Provincia
di Biella
PROVINCIA DI BIELLA
Via Q. Sella, 12 - 13900 Biella - Tel. 015 8480611

CONFERENZA PROVINCIALE DEI SERVIZI
ai sensi art. 14 Legge 241/90 e ss.mm.ii.

VERBALE DELLA SEDUTA

27.10.2023

A2A Ambiente S.p.A. - UNITA' LOCALE: Loc. Gerbido in Comune di Cavaglià (BI) - PLANIMETRIA CON INDIVIDUAZIONE DELL'INSEDIAMENTO E DEL PUNTO DI IMMISSIONE IN FOGNATURA PUBBLICA CORDAR ADDUCENTI AL NAVILOTTO DELLA MANDRIA

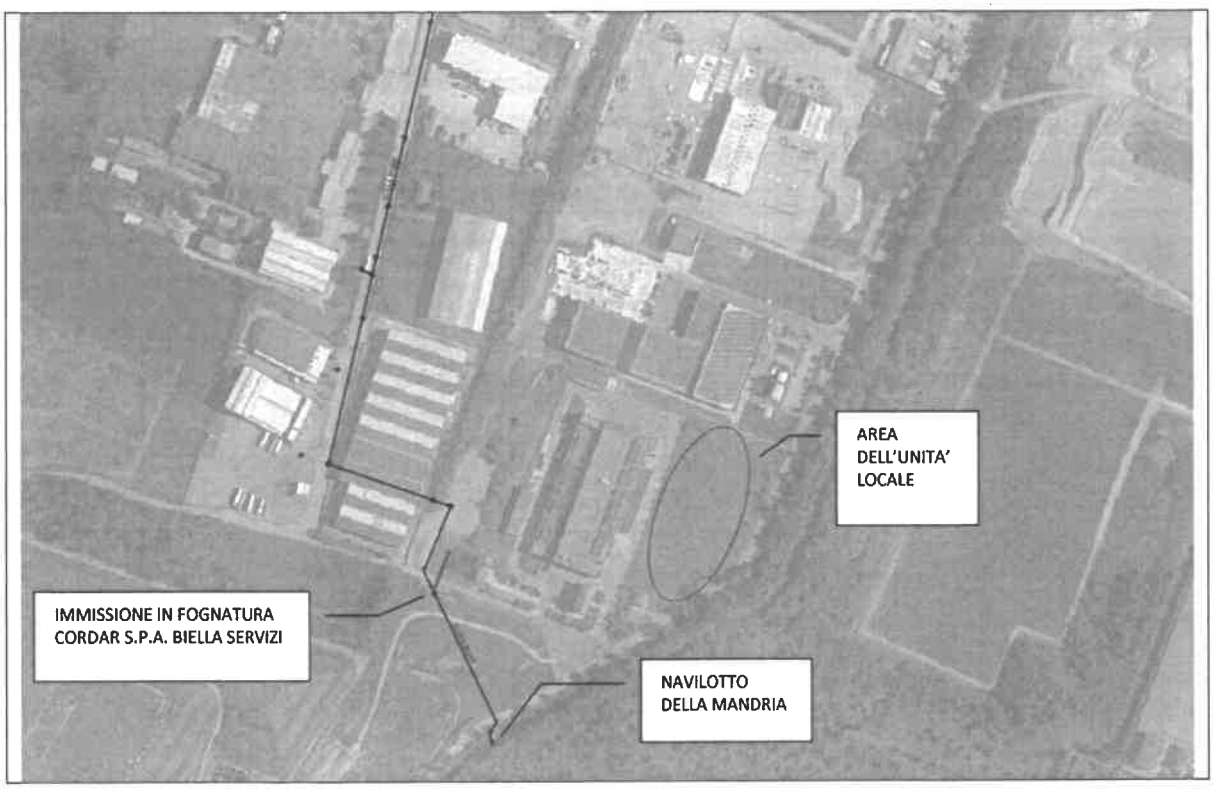
alla "A2A Ambiente" S.p.A. (di seguito denominato Utente) per l'unità locale sita in Loc. Gerbido in Comune di Cavaglià (BI), CHE L'IMMISSIONE DEI REFLUI ADDUCENTE ALLA FOGNATURA COMUNALE CORDAR (VEDASI ALLEGATO ESTRATTO PLANIMETRICO) SIA AMMESSA ALLE SEGUENTI CONDIZIONI:

a) *L'immissione è relativa agli scarichi individuati nella seguente tabella:*

1	T	*Scarico delle acque reflue industriali prodotte dalla sezione di riciclo dell'impianto, in cui avvengono le operazioni di lavaggio del materiale in ingresso ed alle quali si uniscono le acque di prima pioggia provenienti da piazzali strade e marciapiedi di pertinenza dell'impianto, i liquidi di processo provenienti dal lavaggio del pavimento dell'intero capannone principale e liquidi provenienti dal sistema di depurazione (es. acque di lavaggio delle superfici impermeabili, acque generate dalle operazioni di pulizia/manutenzione, flussi idraulici di drenaggio, le acque meteoriche provenienti dalle aree scoperte dell'impianto di depurazione)*
	M	*L'approvvigionamento idrico dell'unità locale utilizzato per gli usi industriali è costituito da pozzi e da acquedotto;* ***deve essere prevista da parte dell'Utente, l'installazione di idoneo misuratore di portata posizionato sulla linea di scarico****, il volume di refluo scaricato, utile ai fini della determinazione del canone, sarà rappresentato dalla totalità del volume misurato in uscita dal misuratore. Detto misuratore deve essere sigillato mediante sigillo Cordar e l'Utente è tenuto a mantenere perfettamente la funzionalità a sua cura e spese.*

A	*I reflui indicati* ***devono essere preventivamente trattati con sistema chimico fisico, trattamento biologico, disinfezione, filtrazione su carboni attivi*** *e devono essere garantiti i limiti previsti alla lettera o) dal presente allegato.*
		Per specifiche esigenze funzionali dei collettori, dei tratti fognari e del depuratore Cordar ricevente, la quantità massima di refluo industriale scaricabile dall'Utente non deve essere superiore a ***5 m3/h****.*
		Deve essere previsto, prima dello scarico, un idoneo sistema di campionamento del refluo atto a garantire le operazioni di controllo il cui mantenimento dell'agibilità è a cura e spese dell'Utente.
T-Tipologia / M-Misurazione e campionamento / A-Altro
